Zdravotní ústav se sídlem v Ostravě  
Partyzánské náměstí 2633/7  
Moravská Ostrava, 702 00 Ostrava  
Centrum hygienických laboratoří

## Stanovisko NRL k obdržnému dotazu č. 2 (2023)

Byla mi ke konzultaci předložena projektová dokumentace na vznik nové učebny výtvarné výchovy (z prostoru šatny) v suterénu základní školy.

Z prostoru šatny má vzniknout nově učebna výtvarné výchovy (v přiloženém výkresu m.č. 0.02 + fotodokumentace): podlahová plocha cca 29 m<sup>2</sup>, 1 okno vysoko umístěné o rozměrech 1250x500mm.

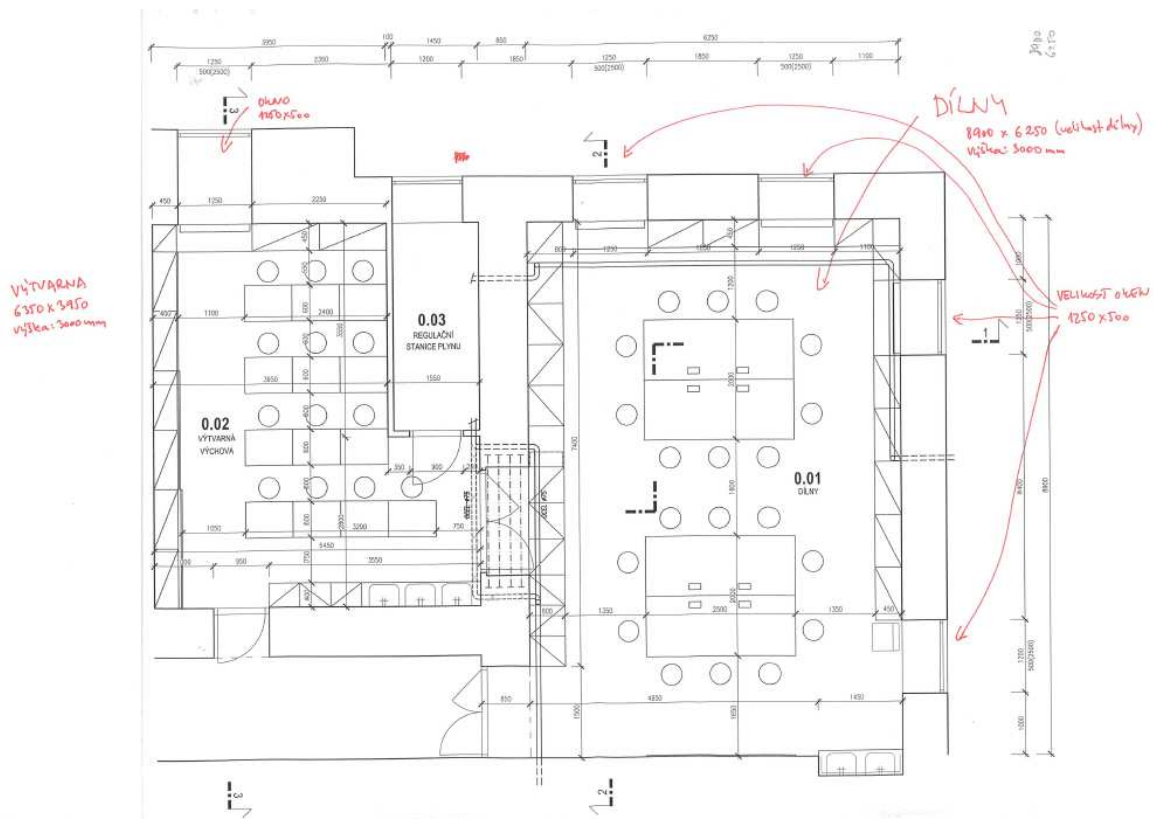
Za podmínky krátkodobého provozu (do 4 hodin denně) bych souhlasila s využitím místnosti jako prostor se sdruženým osvětlením v případě, že by ve funkčně vymezeném prostoru pracovních míst žáků a pedagogů byl zachován dostatečný podíl denní složky  $D_{min} = 0,5\%$  a  $D_m = 1\%$ . Požádala jsem o provedení výpočtu denního osvětlení (výpočet ještě proveden nebyl).

Nicméně v tomto případě jsem přesvědčena i bez výpočtu, že zde dostatečný podíl denní složky nebude a větší část místnosti tak bude mít charakter bezokenního prostoru. Umístění učebny výtvarné výchovy do těchto prostor při nevyhovující denní složce osvětlení alespoň pro osvětlení sdružené jsem zamítla.

Je možné akceptovat z odborného i legislativního pohledu v případě nezachování dostatečného podílu denní složky ve funkčně vymezeném prostoru učebny dle bodu 4.4.1 ČSN 360020 (tzn. v místech pracovních stolů žáků a učitele nebude splněn  $D_{min} 0,5\%$  - bude menší = charakter bezokenního prostoru) náhradu této chybějící denní složky prokognitivním LED osvětlením SPECTRASOL?

*Nebo zde učebna ani s prokognitivním osvětlením být nemůže? Resp. obecně: může být denní osvětlení nahrazeno prokognitivním LED osvětlením?*

*Pokud by prokognitivní osvětlení mohlo nahradit denní osvětlení a zároveň fungovalo jako osvětlení sdružené, byla by pak jeho dostačující intenzita (dle ČSN EN 12464-1) v učebně 1000 lx?*

vyhovující denní osvětlení je důležité z hlediska omezení zrakové únavy (klidové zaostření na nekonečno skrz okno), nenahraditelná dynamika denního světla ve vazbě na cirkadiánní rytmy a v neposlední řadě i dezinfekční schopnost UV.

Ve vnitřním prostoru se sdruženým osvětlením (ČSN 360020) nebo v jeho funkčně vymezené oblasti musí být zachován dostatečný podíl denní složky vyjádřený minimální hodnotou činitele denní osvětlenosti  $D_{\min}$  0,5 %. U převažujícího bočního osvětlení musí být průměrná hodnota činitele denní osvětlenosti nejméně  $D_m = 1,0$  %. Denní složku sdruženého osvětlení **NELZE** nahradit umělým osvětlením, tedy ani tzv. „prokognitivním“ umělým LED osvětlením.

V případě nedodržení požadavku bodu 4.4.1. ČSN 360020, tzn. nesplnění požadavku na dostatečný podíl denní složky osvětlení **NELZE** do takového prostoru nově umístit učebnu výtvarné výchovy, jelikož by to bylo v rozporu s § 12 odst. 1, 2 vyhlášky č. 410/2005 Sb., o hygienických požadavcích na prostory a provoz zařízení a provozoven pro výchovu a vzdělávání dětí a mladistvých, ve znění pozdějších předpisů.
